**Réhabilitation du moulin d'Arlos
avec demande d'autorisation d'exploiter une centrale hydroélectrique**

Commune d'Arlos (31)

**Avis de l'Autorité environnementale sur l'étude d'impact actualisée
Au titre des articles L122-1 et suivants du Code de l'environnement**

**N° saisine : 2020-8563
Avis émis le 28/07/2020
N° MRAe 2020APO54**

Illustration 2: Localisation du point de mesure acoustique (extrait de l'étude d'impact)

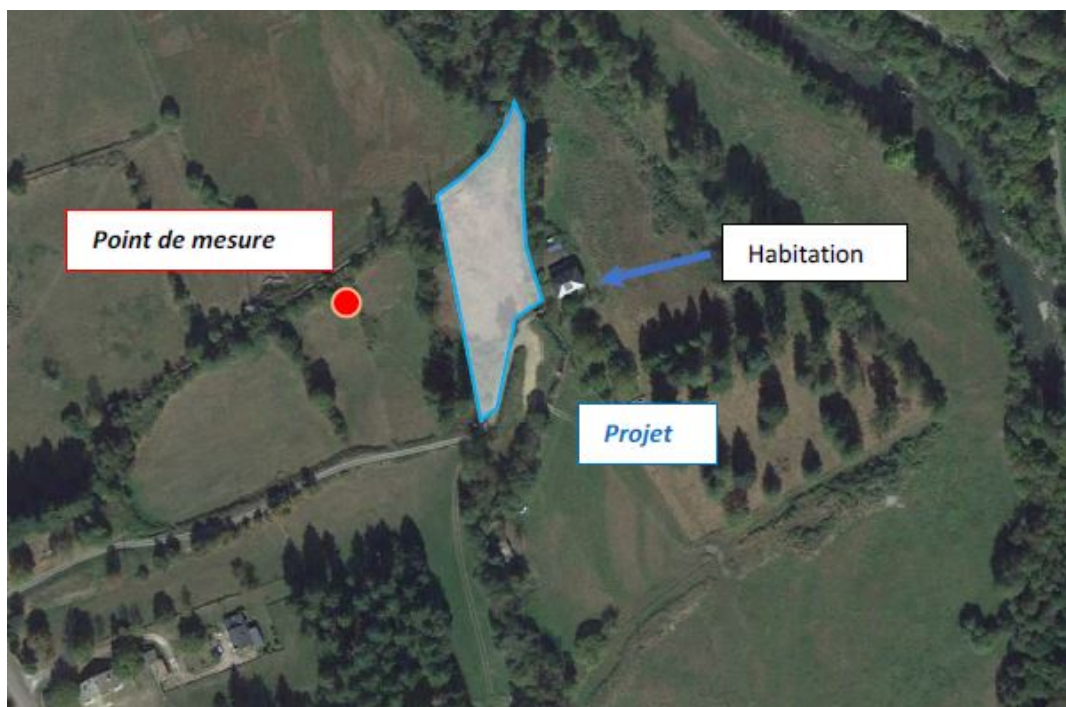
Sur la méthode employée pour déterminer ces valeurs, un seul point de mesure a été retenu, éloigné de l'habitation la plus proche, et à l'opposé par rapport au futur bâtiment de l'usine. Le choix de localisation de ce point de mesure n'est pas explicité ni justifié.

La MRAe recommande de justifier le choix de la localisation du seul point de mesure pour évaluer l'état initial sonore du secteur, le fait qu'un seul point de mesure ait été étudié et qu'aucune mesure n'ait été réalisée à proximité immédiate de l'habitation localisée au nord-est.

De plus, la MRAe recommande d'établir une mesure de suivi acoustique après la mise en service des installations, afin de vérifier l'effectivité des objectifs de réduction des impacts sonores et de prévoir le cas échéant une adaptation éventuelle des mesures.
